Radwegmängel Verbindung Schönbergweg-Linkstraße

(Anlage zum Schreiben an die Stadt Aschaffenburg)

Ausfahrt zur Linkstraße nach Westen ohne Sichtbeziehungen

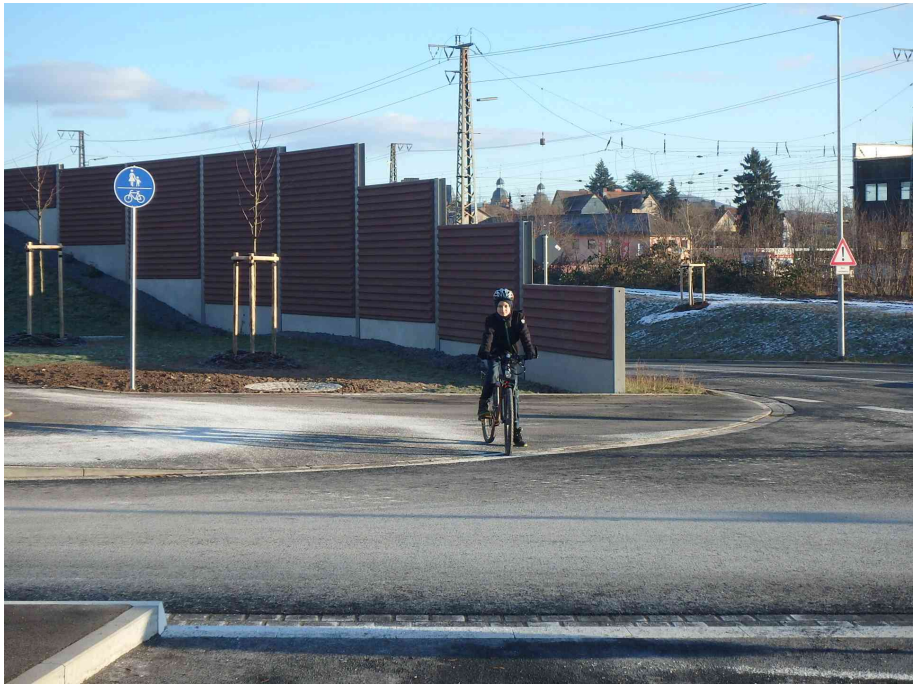
Die Lärmschutzwand verhindert klare Sichtbeziehungen. Beim Abbiegen schnell fahrender Fahrzeuge keine Möglichkeit für Fußgänger/Radfahrer diese rechtzeitig zu sehen.
